„Výstavba Janáčkova kulturního centra v Brně“

VYSVĚTLENÍ, ZMĚNA NEBO DOPLNĚNÍ ZADÁVACÍ DOKUMENTACE

Vysvětlení zadávací dokumentace č. 1 ze dne 4. 7. 2023

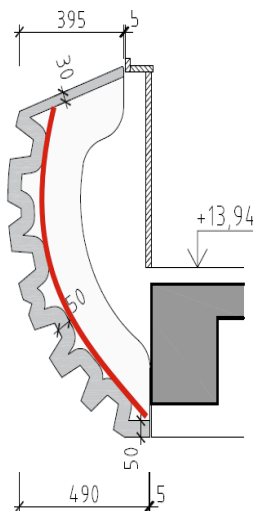
Je možné realizovat betonové skořepiny, u kterých je předpokládáno využití 3D tisku betonu, alternativně také jinou technologií?

U betonových předprsní balkonů se ukázaly technické limity, zejména co se týče rubové strany výrobku a dodržení předepsané tloušťky (viz odpověď č. 4). Jiná technologická alternativa tedy není známa (a proto není ani připuštěna).

D.1.1806b obsahuje pro Z40 detail (viz obr)

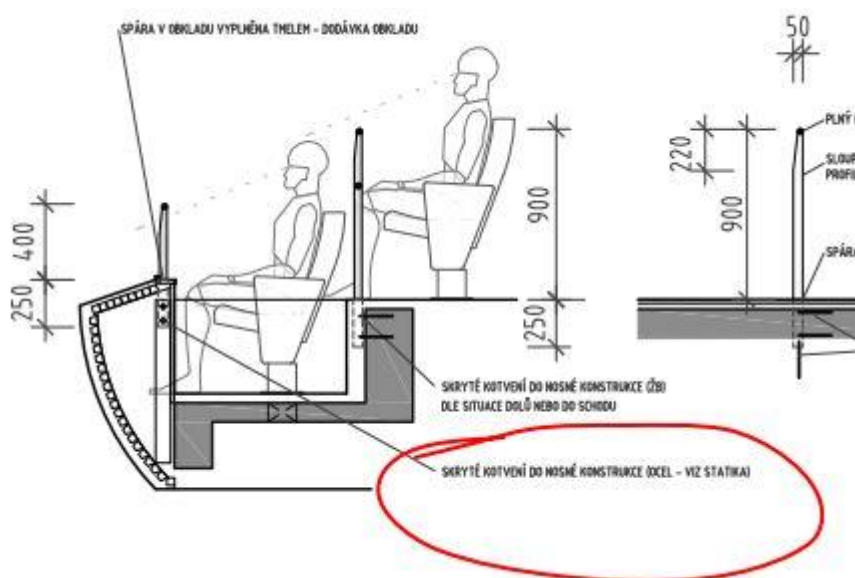
Dotaz č. 13

Žádáme o vysvětlení, kde je v rámci „OCEL STATIKA“ vykázána uvedená „NOSNÁ KONSTRUKCE“

Zadavatel uvádí, že ocelová konstrukce je vykázána ve výkresech tvarů pro 3, 4 a 5.NP (*D.1.2.A.11, D.1.2.A.13 a D.1.2.A.15*) – viz. schéma kotvení akustických panelů nad rozpiskou.

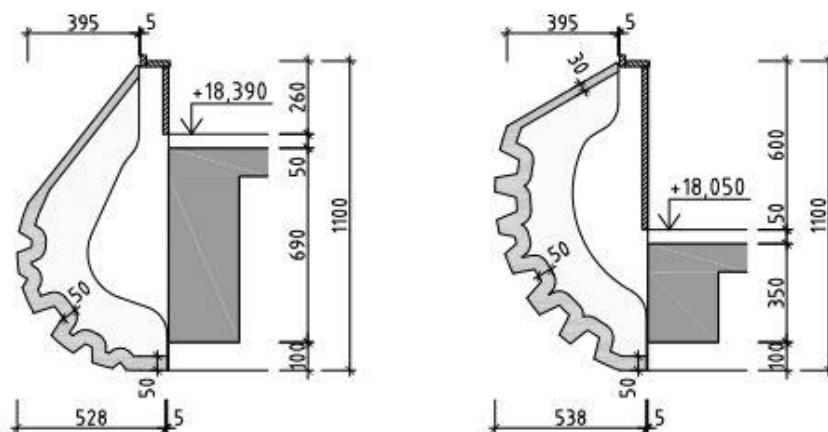
Z/P2.03	Terč pro vymezení dráhy ALU odlitek atyp, vč. formy, vč. kotvení, doplňků a povrch. ú. D+M, podrobněji viz výpis zámečnických výrobků D.1.1.806a	kus	40,00000
Z/P3.03	Terč pro vymezení dráhy ALU odlitek atyp, vč. formy, vč. kotvení, doplňků a povrch. ú. D+M, podrobněji viz výpis zámečnických výrobků D.1.1.806a	kus	40,00000

Text položky odkazuje na D11806a, nicméně popis zde není už vůbec žádný. Žádáme o grafickou přílohu prvku nebo potvrzení, že se jedná v obou případech o prvek dle D11634.
